深圳市福田区水务工程质量安全监督

通 报

2021 年第 1 期总第 4 期

福田区水务工程质量安全监督站 编 2021 年 4 月 1 日印发

图 4 安全文明施工问题（统计截止：3 月 31 日）

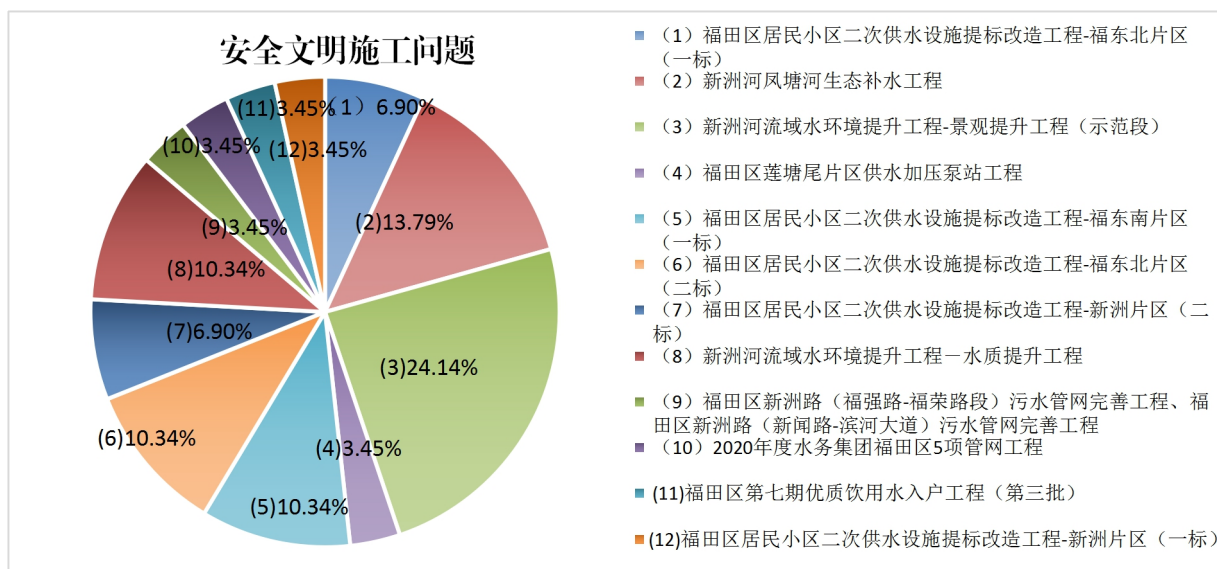
质安监站 2021 年第一季度日常监督检查中，发现 12 个监督项目有 29 项次施工现场存在裸土未覆盖、施工围挡设置未形成 100%闭环、材料堆放杂乱、七牌一图及安全警示牌缺失等问题（如图 4）。

图 5 临时用电问题（统计截止：3 月 31 日）

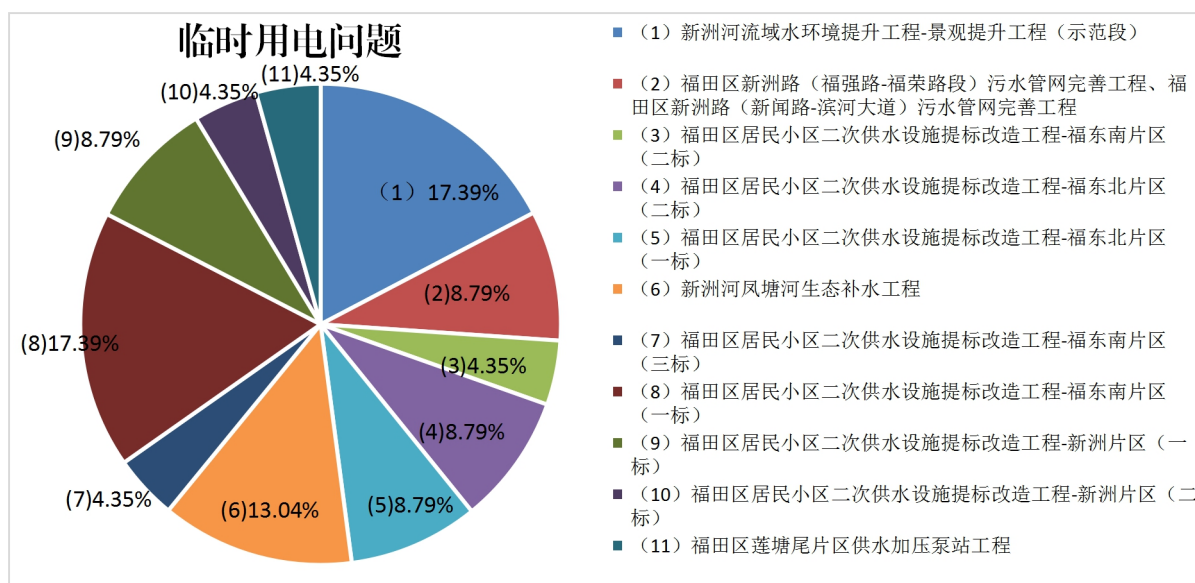
质安监站在 2021 年第一季度的日常监督检查中，发现 11 个监督项目有 23 项次施工现场存在临时用电使用多插孔插座、配电箱内 PE 线没接地、电缆线拖地、电箱未按“一箱一机一闸一漏保”要求配置、电箱位置放置不符合要求等问题（如图 5）。

图 15 操作平台脚手板未满铺，防护栏杆缺失。

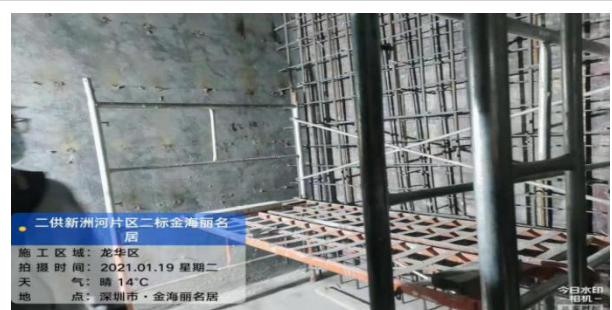
1月2日，发现新洲河流域水环境提升工程－景观提升工程（示范段）落叶桥1号墩处施工无支护（详见图6）、碧水云桥操作吊篮个别工人未系安全带（详见图7）；1月5日发现福田区居民小区二次供水设施提标改造工程-福东北片区（一标）鹏盛花园小区施工现场高架作业，脚手板未满铺，且无防护栏杆（详见图8）；1月6日，发现新洲河流域水环境提升工程-景观提升（示范段）空中栈道操作平台无防护栏杆（详见图9）；发现福田区莲塘尾片区供水加压泵站工程外脚手架与墙体之间缝隙未设置安全网（详见图10）；1月7日，发现福田区居民小区二次供水设施提标改造工程-福东南片区（三标）国企大厦作业脚手板未满铺，未绑扎牢固，无防护栏杆（详见图11）；1月13日，发现福田区莲塘尾片区供水加压泵站工程外脚手架与墙体间空隙未按要求设置安全水平兜网（详见图12）；1月14日，发现福田区居民小区二次供水设施提标改造工程-新洲片区（一标）天都世纪操作平台无防护栏杆，脚手板未满铺（详见图13）；1月15日，发现新洲河凤塘河生态补水工程现场锯木机无防护罩（详见图14）；1月19日，发现福田区居民小区二次供水设施提标改造工程-新洲片区（二标）操作平台脚手板未满铺，防护栏杆缺失（详见图15）；1月19日，发现新洲河流域水环境提升工程-景观提升工程（示范段）悬桥临边防护缺失，工人桥面临边作业人员未系挂安全绳（详见图16）；1月19日，发现新

图 17 配电房搭设支模架至 5m 以上高度未挂安全水平网、未搭设上下通道、未设置剪刀撑。

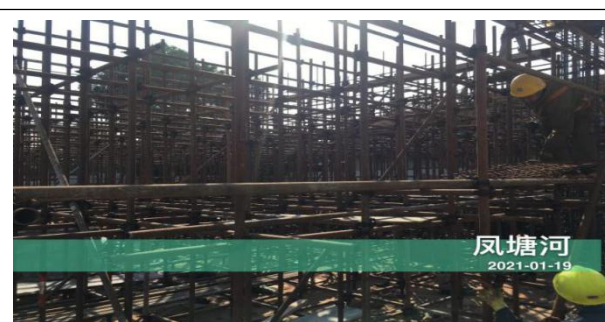
洲河凤塘河生态补水工程配电房搭设支模架至 5m 以上高度未挂安全水平网、未搭设上下通道、未设置剪刀撑（详见图 17）、泵房支模木工用圆盘锯无防护罩，未配备消防设施（详见图 18）；1 月 22 日，发现福田区居民小区二次供水设施提标改造工程-新洲片区（一标）操作平台脚手板未满铺，且未有防护栏杆（详见图 19）；3 月 19 日，发现新洲河流域水环境提升工程-景观提升工程（示范段）操作平台放置不稳固，缺少斜支撑杆，脚手板未满铺（详见图 20）；3 月 22 日，发现福田区居民小区二次供水设施提标改造工程-福东南片区（二标）水池内作业现场操作平台上部无安全防护栏杆、无上下爬梯（详见图 21）；3 月 24 日，发现福田区居民小区二次供水设施提标改造工程-福东北片区（二标）工人高处作业未配戴安全带（详见图 22）；3 月 29 日发现新洲河流域水环境提升工程-景观提升工程（示范段）挑台临边安全防护措施缺失（详见图 23）；3 月 30 日，发现新洲河凤塘河生态补水工程泵站外架未满挂安全网，未满铺脚手板（详见图 24）、外架上下通道未搭设到位，存在安全隐患（详见图 25）。
